## Saksframlegg

Saksnr.	Utval	Møtedato
007/22	Formannskapet	20.01.2022
003/22	Kommunestyret	17.02.2022

### Vedtak om eitt-stegsløyve til grunnarbeid på gbnr. 431/2, 431/1, 431/11, 431/10 og 431/3, Engebø

Figur 4 Del av skredvoll plassert innanfor regulert veg, o\_SKV. Grønt området er skredvoll og blå stiplota linja med raud markering er regulert veg, o\_SKV.

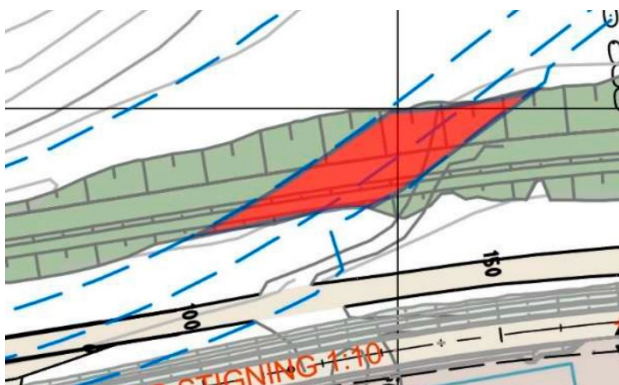
Det vert søkt om dispensasjon for plassering av skredvoll i regulert veg, o\_SKV. Regulert veg o\_SKV er det som vil bli den nye fylkesvegen (fv.611), sjå figur 2 som viser regulert veg o\_SKV. I § 7.8 i føresegnene for reguleringsplanen så står det at føresegningsområde #8 gjeld for første byggesteg av BKB1. Det betyr at illustrasjonsplanen, som vist i figur 3, er plankartet som er gjeldande for tiltaka som det vert søkt om no. I denne illustrasjonsplanen ligg ikkje regulert veg, o\_SKV, inne, og kjem difor ikkje i konflikt med omsøkt skredvoll.

Sjå på figur 4, det grønne området er planlagt skredvoll og den blå stiplota linja med raud markering er den regulerte vegen, o\_SKV. Sjå figur 5 som viser planlagt skredvoll i illustrasjonsplanen, her ligg ikkje den regulerte vegen o\_SKV. Omsøkt skredvoll er difor i samsvar med illustrasjonsplanen og føresegna § 7.8, slik at det ikkje er naudsynt med dispensasjon.

Figur 6 Utsnitt frå situasjonsplan

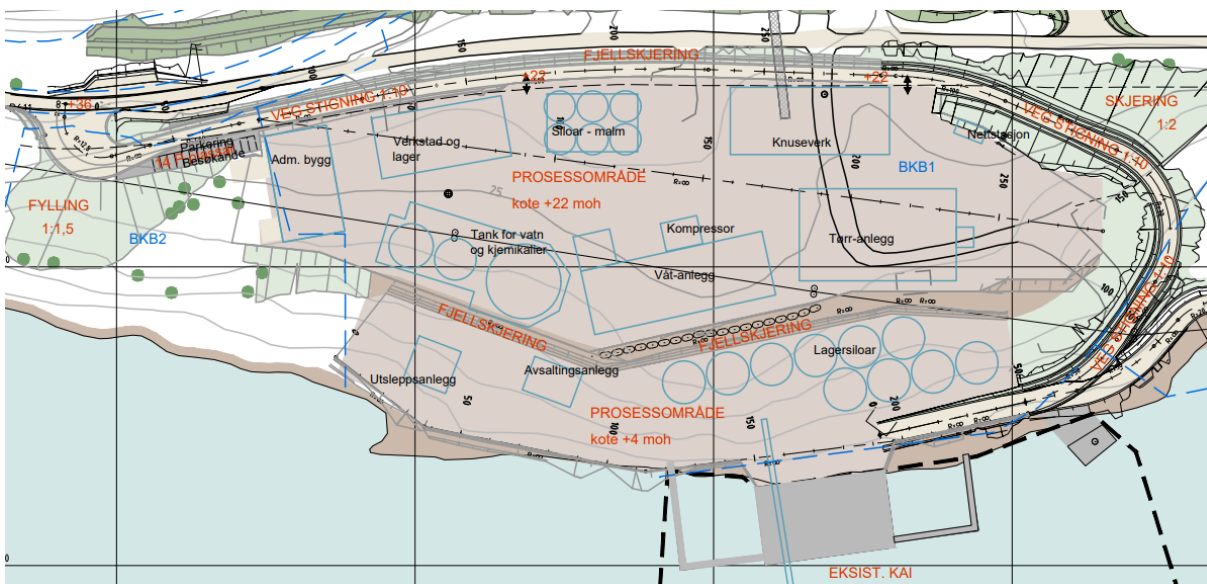
BKB1 er regulert til industri/lager og prosessområdet på Engebø. I dette området er det tillate med naudsynte bygningsmasse og installasjonar for produksjon av rutil og andre produkt knytt til mineralressursen frå Engebøfjellet. Det vert søkt om grunnarbeid av området som inneberer sprenging, fylling, skjeringar, murar, interne vegar, parkeringsplassar. I reguleringsplanen så er det krav om at området BKB1 skal opparbeidast med «pallar», planerte område der den høgaste plasserte pallan kan liggje på kote +35. I søknaden kjem det fram at høgaste plasserte planerte området ligg på kote +22 som er godt innanfor maks kravet på kote +35. Dette er i samsvar med reguleringsplanen. BKB2 er regulert til «kombinert bebyggelse og anleggsformål». Her kan det plasserast sedimenterings-basseng m.m. for handsaming av overvatn frå dagbrotet, gruva og eventuelt frå gråbergdeponiet. Det vert søkt om grunnarbeid av området som inneberer plassering av avkøyrsele til fv.611, parkeringsplassar, intern veg, fylling.

For begge områda er det krav om plan for istandsetjing og beplantning av uteareala. Det ligg føre notat datert 28.09.2021 og landskapsplan datert 14.09.2021 som skildrar korleis landskapsutforminga skal utførast.

Figur 7 Utsnitt av situasjonsplan, intern veg markert med raud strek langs vegen

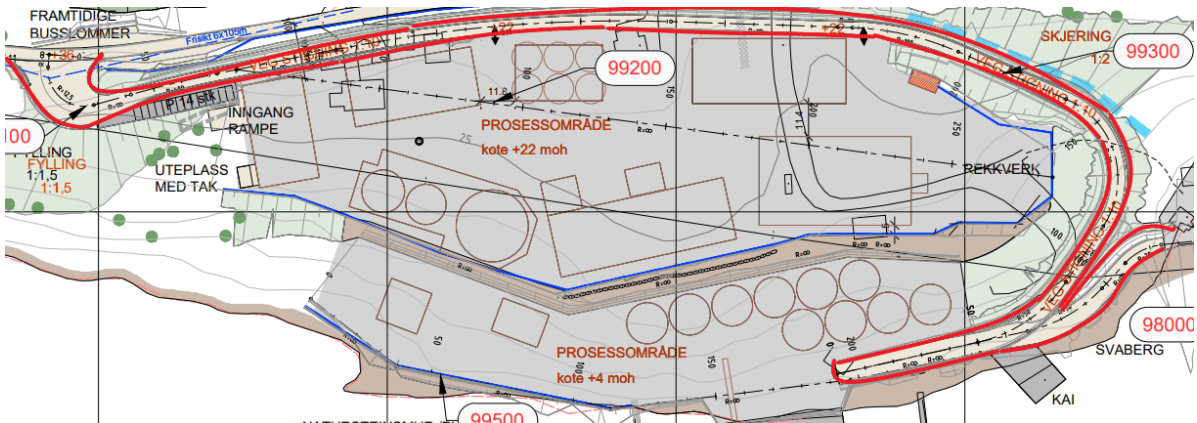
Det er planlagt interne vegger som vist på utsnittet over. Den interne vegen skal ha avkøyrsløse fra fv. 611. Frå reguleringsplanen § 7.8 punkt d er det krav om at teknisk detaljplan for offentlig vegareal innanfor føresegningsområde #8 skal vere godkjent av vegmynde. Det ligg føre gjennomføringsavtale, datert 24.11.2021 med Vestland fylkeskommune. Avtalen gjeld etablering av to avkøyrsløse og diverse tiltak langs eksisterande fv. 611 i samband med Engebøprosjektet.

Figur 8 Utsnitt av situasjonsplan, sjøutfylling

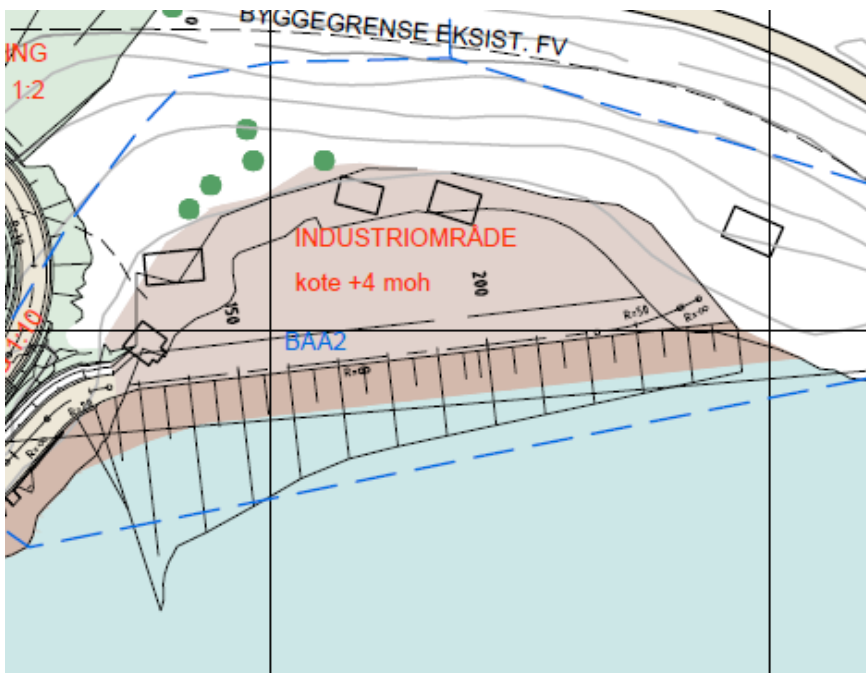
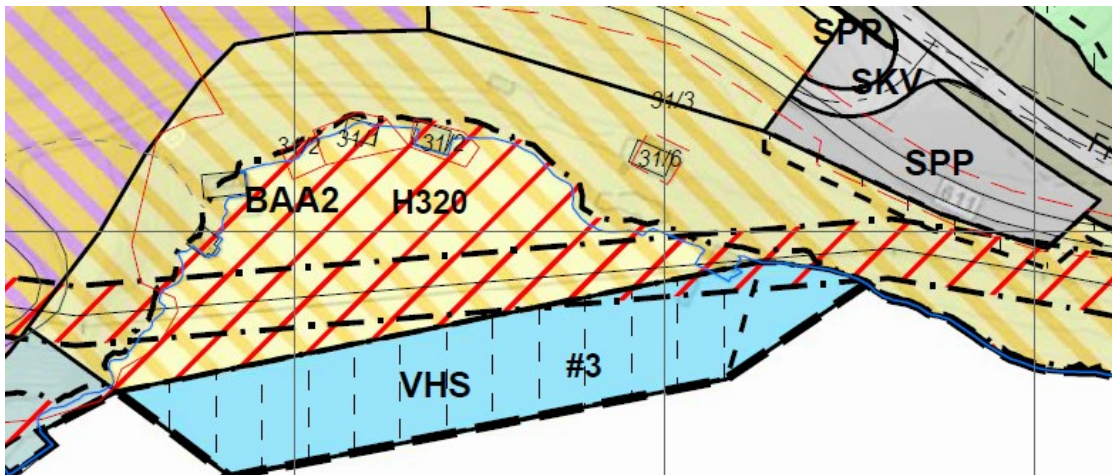
Sjøutfylling er i område BAA2 og VHS i reguleringsplanen. BAA2 er industri, lager og samferdsområde og vestre del av området skal fyllast opp og planerast med tanke på bruk til næringsverksemd, trafikkareal, lager og kaianlegg. VHS er hamneområde i sjø, her kan område nyttast til fylling under vatn ved oppbygging av landarealet i BAA2.

For området BAA2 så er det krav om at området skal ha planeringshøgde på minimum 4,0 meter. I søknaden kjem det fram at området skal ha ei kote +4 som er i samsvar med kravet.

Figur 10 Utsnitt fra situasjonsplan, skredvoll nord for fylkesvegen

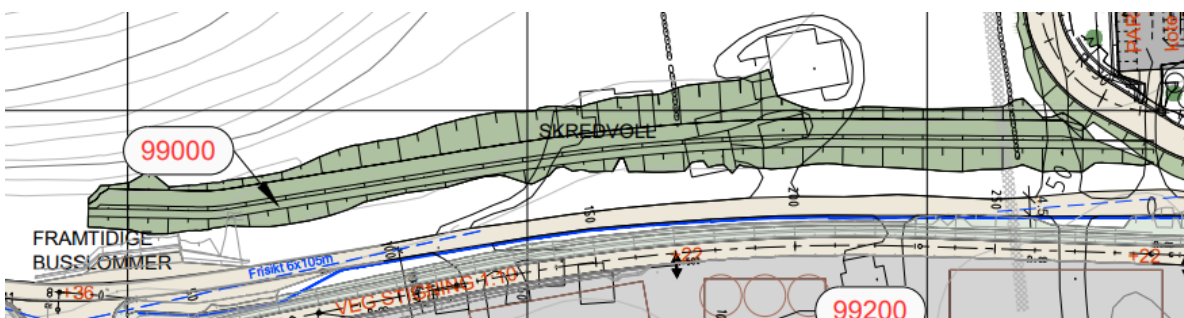
Planområdet ligg innanfor faresone for skred med årleg sannsyn 1/1000 og 1/5000 og det difor krav om skredsikring. I rapport datert 25.03.2021 for skredsikring av prosessområde er det gjort vurderingar for plassering av skredvollen for å sikre mot steinsprang. Planlagt plassering av skredvollen er i samsvar med rapporten.

Kommunen vil med heime i pbl kapittel 25 gjennomføre dokumenttilsyn av prosjektert arbeid. Kommunen ber om dokumentasjon på prosjektering av skredvollen.
